Processo Nº 2019-F8BP2

RDC Integrado nº 01/2019

**ESCLARECIMENTO DE EDITAL Nº 09**

**OBJETO:** Contratação de empresa para a elaboração de projetos básicos e executivos de engenharia e execução das obras de readequação viária, pavimentação, drenagem, instalação de novo sistema semafórico em tempo real com fibra ótica, ciclovia, abertura de novas vias, alargamento de vias existentes, relocação de quatro adutoras de água DN 600, DN 800, DN 300 e DN 75 e duas de esgoto DN 200 e DN 250 da CESAN, inclusão de áreas de lazer com quadras poliesportivas, bicicletário, pista de skate, pista de caminhada, sanitários e reconfiguração da iluminação pública da área denominada Portal do Príncipe, na Vila Rubim e Ilha do Príncipe, no município de Vitória / ES.

**Figura 1:** Perímetro para assentamento de guia e execução de sarjeta

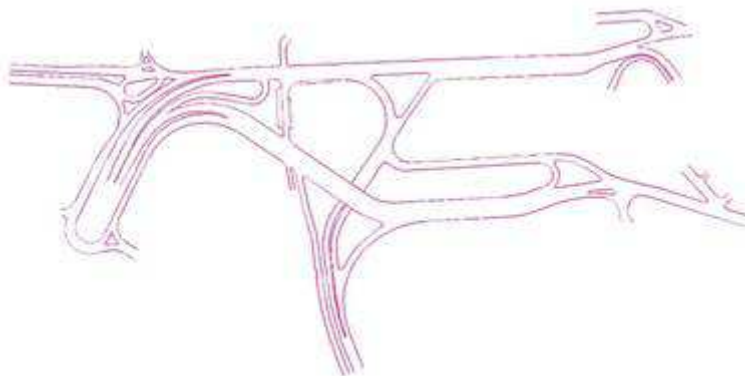
A somatória das quantidades de meio fio informados no item pavimentação, 5.4.1 e 5.4.2 é de 16.529,30 m e a quantidade identificada por nós nos projetos, é de 3.392,00m. Como deveremos proceder em relação a essa diferença?

Os itens “5.4.1” e “5.4.2” não devem ser somados, pois tratam de serviços distintos.

Devem ser instaladas novas guias e sarjetas em todo o perímetro ilustrado na figura acima.
